Projekt „Budowa przedszkola i sali gimnastycznej w systemie budownictwa o znacznie podwyższonych parametrach energetycznych” współfinansowany ze środków RPO WŁ 2014-2020.

Dobroń dnia 07.01.2019 r.

Dotyczy: Postępowania nr 271.9.2018 prowadzonego w trybie przetargu nieograniczonego na roboty budowlane pn.: Dokończenie inwestycji pn.: „Budowa przedszkola i sali gimnastycznej w systemie budownictwa o znacznie podwyższonych parametrach energetycznych”.

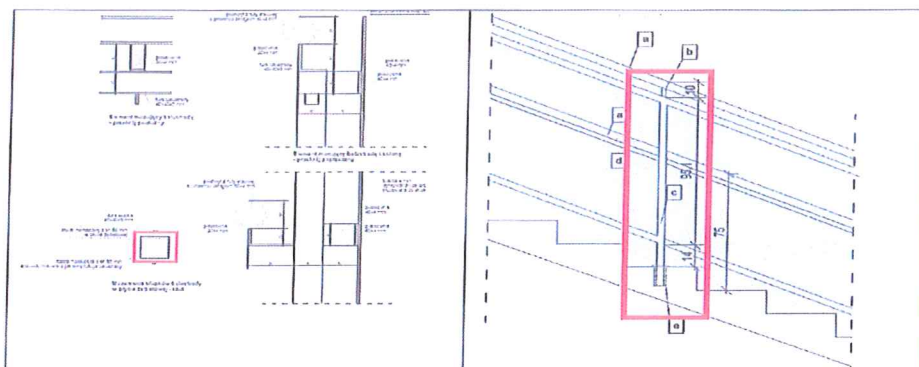
Czy rury słupków 40x40x3mm (detal D16 i D16a) zaprojektowano jako element montażowy toru jezdnego dla platformy schodowej?

Platformę należy wykonać zgodnie z informacjami zawartymi w pliku „Uzupełnienia i wyjaśnienia do dokumentacji projektowej”.

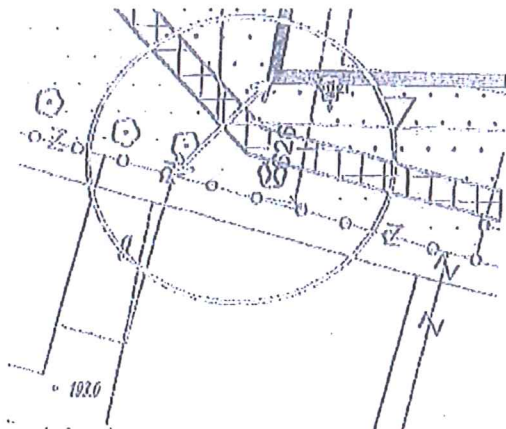
W poprzednim postępowaniu przetargowym, w odpowiedzi na informację o brak ściany oddzielenia pożarowego pomimo lokalizacji budynku sali sportowej w odległości mniejszej niż 8 m. od drewnianego budynku gospodarczego (rys. poniżej)

Proszę o informację czy szopa została rozebrana, ewentualnie na jakim etapie są formalności związane z jej rozbiórką?

Szopa zostanie rozebrana przez Zamawiającego. Termin rozbiórki zostanie ustalony na etapie realizacji inwestycji.

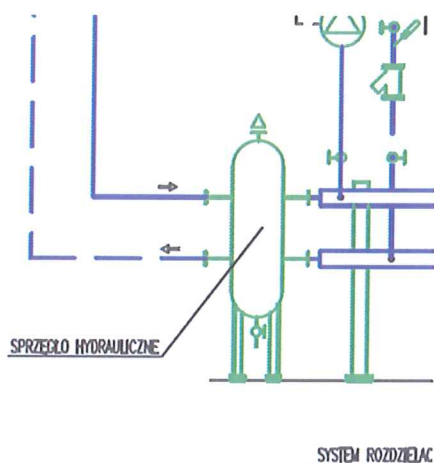
Sprzęgło hydrauliczne w rysowane w schemat kotłowni nie ma określonych parametrów. Proszę o poprawienie dokumentacji.

Kotłownię należy traktować jako całość (kompletny zestaw urządzeń), która skompletowana zostanie i wykonywana przez dostawcę kotłów, wraz ze wszystkimi urządzeniami. Dostawca odpowiada za ich dobór i kompatybilność oraz rozlokowanie urządzeń w pomieszczeniu. Do dokumentacji dołączono schemat technologiczny ze średnicami, wytycznymi pomp i urządzeniami.

- kotły 80kW
- zabezpieczenie kotła - zawory bezpieczeństwa membranowe kątowe
- ciśnieniowe naczynie wzbiorcze 200dm³, 0.35 MPa
- filtrododmulnik, zamontowany na głównym przewodzie powrotnym, przed kotłem grzewczym
- układ automatycznej regulacji, składający się z regulatora pogodowego, współpracującego z regulatorem kotłowym oraz kompletem czujników

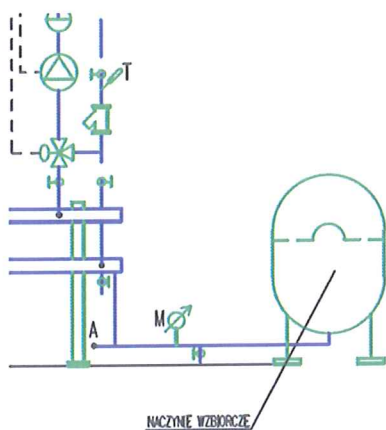
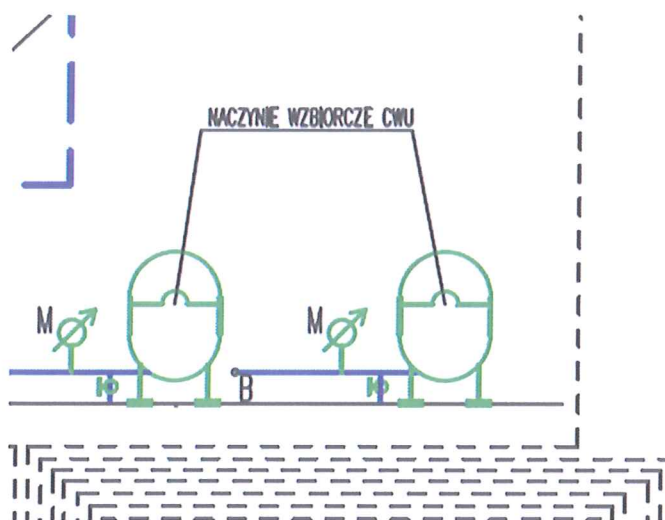
Naczynia wzbiorcze, jakie należy przyjąć do wyceny. Brak danych – proszę o uzupełnienie dokumentacji.

Kotłownię należy traktować jako całość (kompletny zestaw urządzeń), która skompletowana zostanie i wykonywana przez dostawcę kotłów, wraz ze wszystkimi urządzeniami. Dostawca odpowiada za ich dobór i kompatybilność oraz rozlokowanie urządzeń w pomieszczeniu. Do dokumentacji dołączono schemat technologiczny ze średnicami, wytycznymi pomp i urządzeniami.

- kotły 80kW
- zabezpieczenie kotła - zawory bezpieczeństwa membranowe kątowe
- ciśnieniowe naczynie wzbiornicze 200dm³, 0.35 MPa
- filtrowdmulnik, zamontowany na głównym przewodzie powrotnym, przed kotłem grzewczym

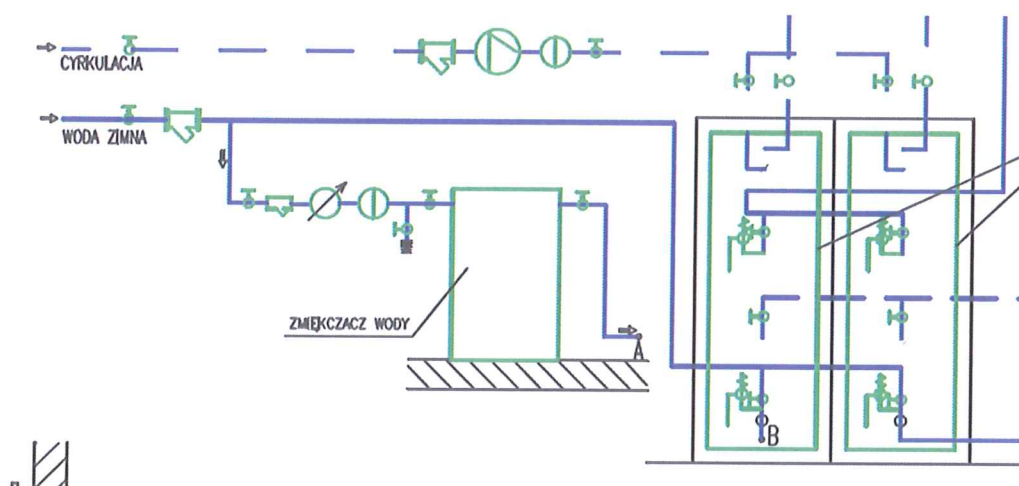
Proszę o podanie parametrów technicznych zmiękczacza wody.

- jako układ uzdatniania wody przewidziano zmiękcacz wody $Q_n=1.0 \text{ m}^3/\text{h}$.
- armatura odcinająca kulowa mufowa gwintowa lub kołnierzowa 100°C .

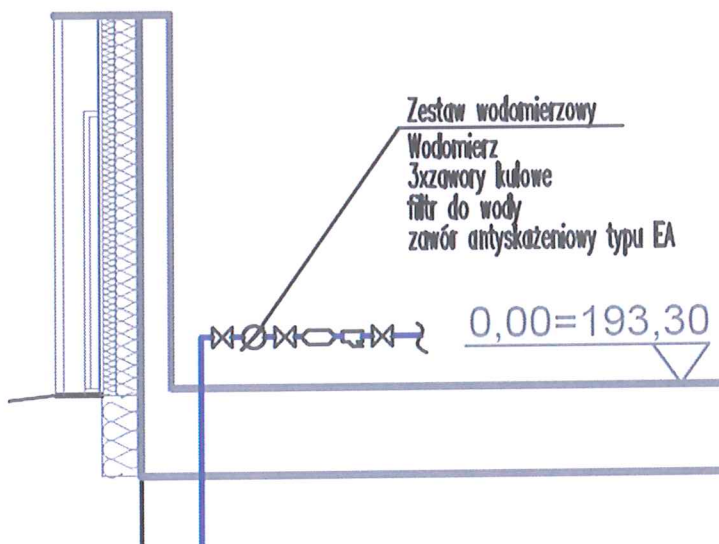
Proszę o uzupełnienie projektu wykonawczego o parametry techniczne (średnice armatury itp.) zestawu wodomierzowego.
